MEMORÁNDUM SMA VALPO N°06/2025

MAT. : Solicita medidas urgentes y transitorias que indica

El proyecto “Concesión Ruta 66 - Camino de La Fruta” fue calificado ambientalmente favorable por la Dirección Ejecutiva del Servicio de Evaluación Ambiental mediante la RCA N°255/2013 el día 22 de marzo de 2013, consiste en la construcción de obras en el trayecto en la Ruta 66 actual, ubicada entre las regiones del Libertador Bernardo O’Higgins, Metropolitana de Santiago y de Valparaíso. Entre las obras consideradas para la ejecución del proyecto, se indican enlaces, intersecciones, pasarelas, calles de servicio, puentes, pasos ferroviarios, paraderos, entre otras, cuyo objetivo es mejorar dicha carretera. Comprende una superficie predial de 690 hectáreas en total, inicia en el sector de enlace con Pelequén y finaliza en el empalme con el acceso al puerto de San Antonio, y tiene una longitud aproximada de 138 km, que se dividen en 5 sectores: a) “Sector 1”, que comprende desde la localidad de Pelequén al Puente Peumo; b) “Sector 2”, que abarca la Variante Peumo, Las Cabras y El Manzano; c) “Sector 3”, que se extiende desde el sector El Manzano al Cruce Las Arañas; d) “Sector 4”, que comprend

Figura 4. (Fuente: Elaboración propia a partir de los antecedentes aportados en archivos KMZ adjuntos en carta GG/SMA/019/25 del 24-01-2025)

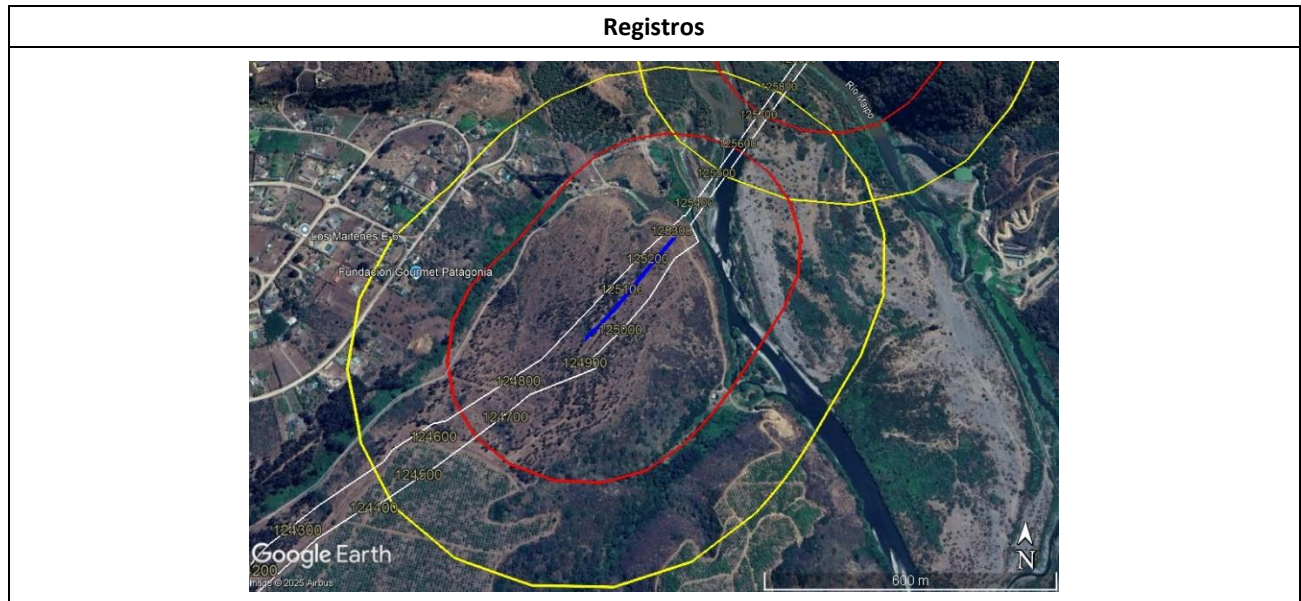
- e. Entregó dos archivos KMZ con los tramos en donde se realizarán las tronaduras, junto con las zonas de exclusión de 300 metros y 500 metros. Cabe señalar que el titular indicó que dichas áreas son

“referenciales” y que “no necesariamente se ejecutarán tronaduras en esos sectores, lo cual se va determinando a medida del avance de las obras (...)”². (Figuras 4, 5, 6 y 7)

Figura 8 (Fuente: informe “Proyecciones de sobrepresión y vibraciones evaluación según normativas AS2187.2:2006 Y DIN4150-3”)

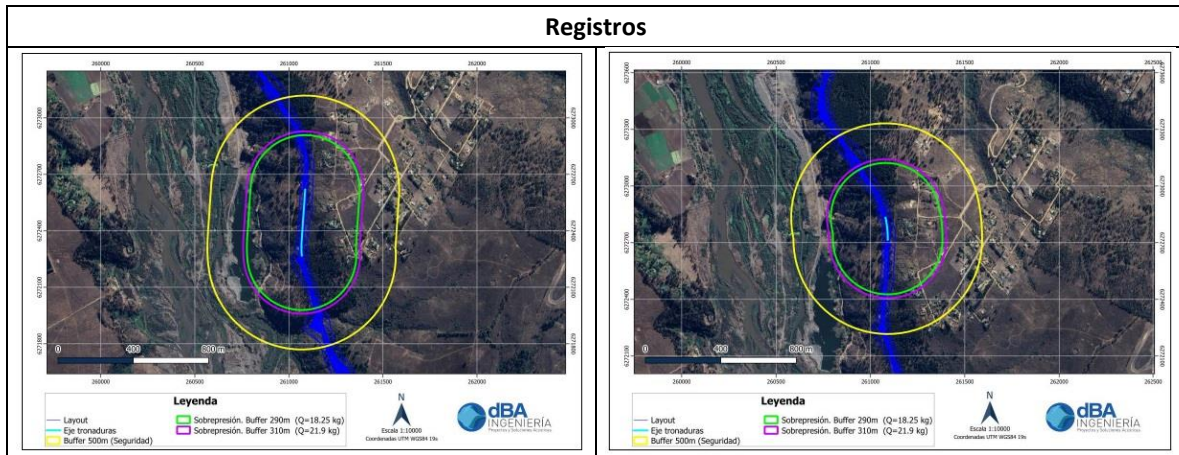
- n. Entregó el informe “Proyecciones de sobrepresión y vibraciones evaluación según normativas AS2187.2:2006 Y DIN4150-3” (Anexo 11), elaborado por dBA ingeniería de diciembre del 2024, cuyo objetivo es evaluar los niveles de presión sonora y vibraciones generados por las tronaduras y entregar recomendaciones de medidas de control. La proyección se **efectuó con la estimación de 86 tronaduras en 8 meses**, y de los resultados se extraen situaciones de incumplimiento de lo máximo permitido en vibraciones, según las normas de referencia, y para la estimación de “sobrepresión de estructuras”, es decir viviendas cercanas a las áreas de tronadura, principalmente en el subsector 5.2. (Figuras 8 y 9)

El reporte señala que se deben **restringir la carga instantánea máxima a utilizar en las tronaduras** en los sectores vulnerables según lo proyectado, para cumplir con el criterio de vibraciones en

estructuras, sin embargo, no entrega el detalle de cómo serán estas restricciones en las cargas ni tampoco entrega antecedentes que permitan verificar si esta medida fue implementada en sus protocolos de trabajo.

Descripción del medio de prueba: Estimación del buffer de corte para cumplimiento de criterio 5 [mm/s] vibraciones sobre estructuras, en el subsector de San Juan, en donde se proyectó un incumplimiento a las normas de referencia utilizadas.

Figura 10 (Fuente: Elaboración propia a partir de los datos del EIA y los KMZ proporcionado por el titular respecto a tronaduras)

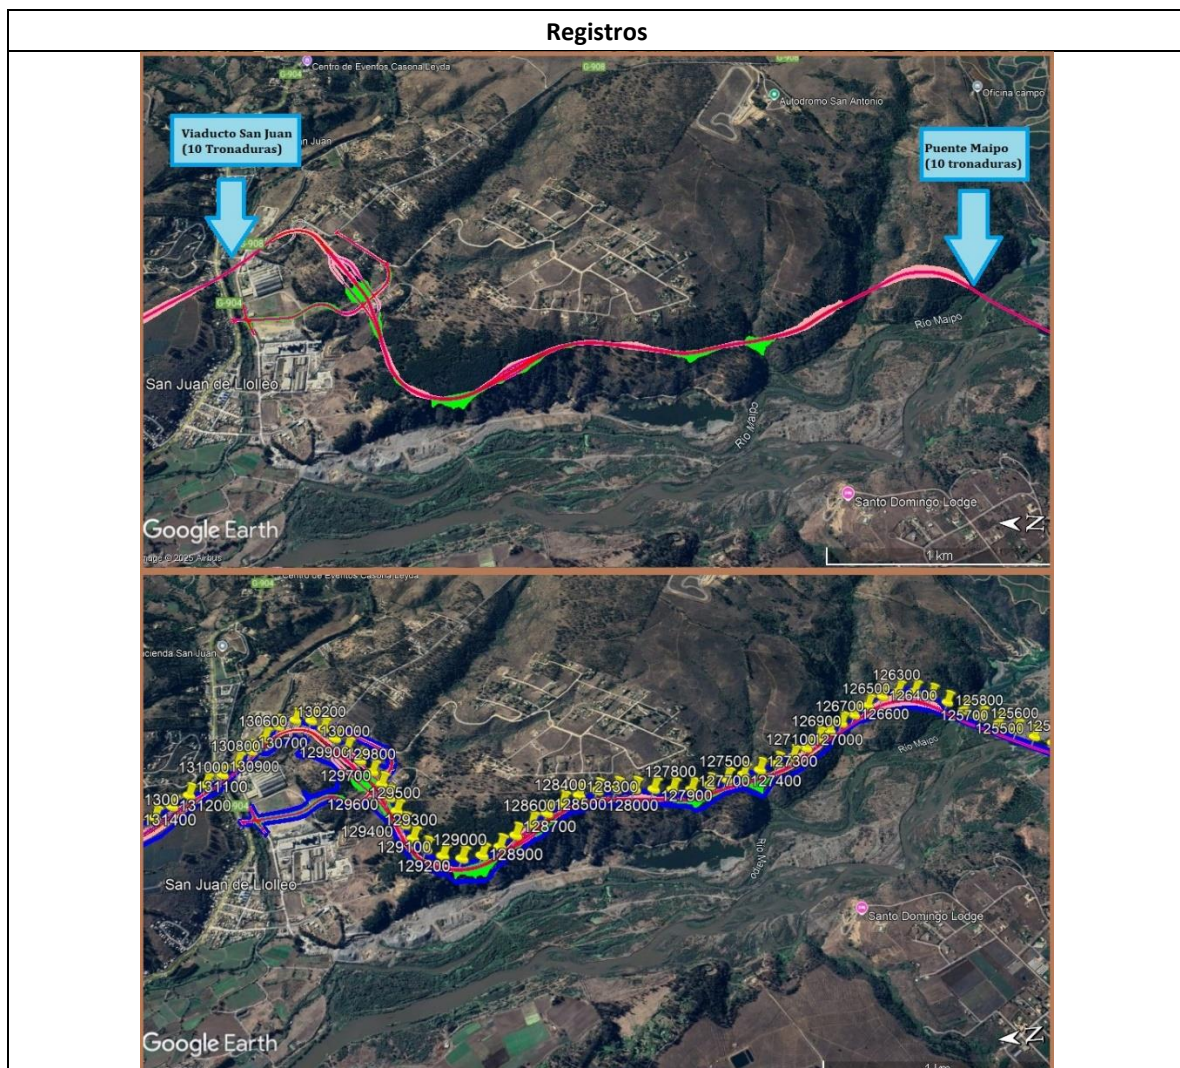
La condición o exigencia del numeral 1.33 de la Adenda N°2 del proyecto “Concesión Ruta 66 - Camino de La Fruta” proyecta un total de 20 tronaduras en los sectores de “Puente Maipo” y el “viaducto San Juan”, con un máximo de emisión de material particulado (MP10) de 0.0128 ton/año por sector, es decir, 0.0256 ton/año en total y de la información entregada por el titular, ha expuesto la **ejecución 92 tronaduras**, es decir, 72 tronaduras más a lo evaluado ambientalmente en toda la variante San Juan lo que **representa un 460% más** y con una cantidad de **emisión de MP10 0.22 ton/año**, es decir aproximadamente un **859% más de MP10 respecto a lo evaluado en el EIA.** (Figura 10)

Descripción del medio de prueba: Figura comparativa entre las tronaduras contempladas y evaluadas en el proceso de evaluación ambiental y las que actualmente proyecta el titular.
